改善箇所説明図

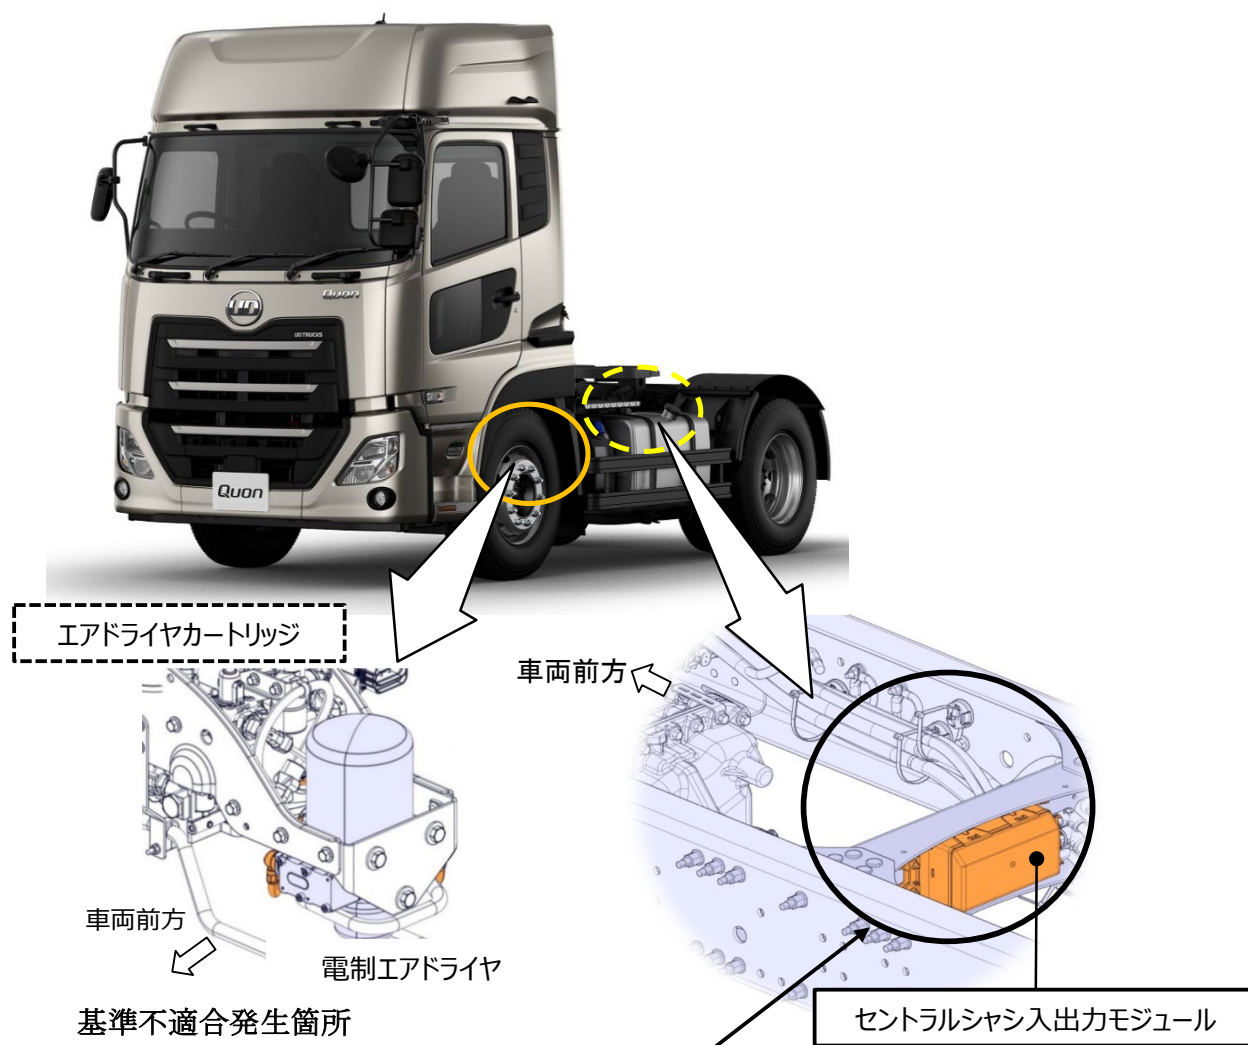
電制エアドライヤにおいて、修理でセントラルシャシ入出力モジュールの旧型を現行型に交換する際のプログラム書き込み指示が不適切なため、エアドライヤの再生プログラムに関するソフトウェアが最新版に更新されていない。そのため、エアドライヤの乾燥再生動作が適切な頻度で実行されず、乾燥剤の吸湿能力が低下し、高湿度圧縮空気がエアタンク及び各エアシステム回路内で結露し凝縮水が生成される。そのままの状態で使用を続けると、凝縮水の影響により車高調整不良等が発生することがある。

さらに、最悪の場合、外気温が氷点下の環境において、

- ① トレーラ側ブレーキ回路内で凝縮水が凍結し、トレーラ側の主ブレーキが効かない、または駐車ブレーキ引きずりにより火災に至るおそれがある。
- ② ブレーキ系のエアバルブ内に残留した水が凍結し、ブレーキ異常の警告メッセージが表示されるとともに、電子制御ブレーキシステム（EBS）が作動不良に至るおそれがある。

全車両、セントラルシャシ入出力モジュールのプログラムを、最新版に書き換える。なお、主ブレーキ異常および車高調整システム異常の警告メッセージが表示されている場合は、故障診断を行い該当する部品を新品に交換し、エア配管内の空気をパージする。
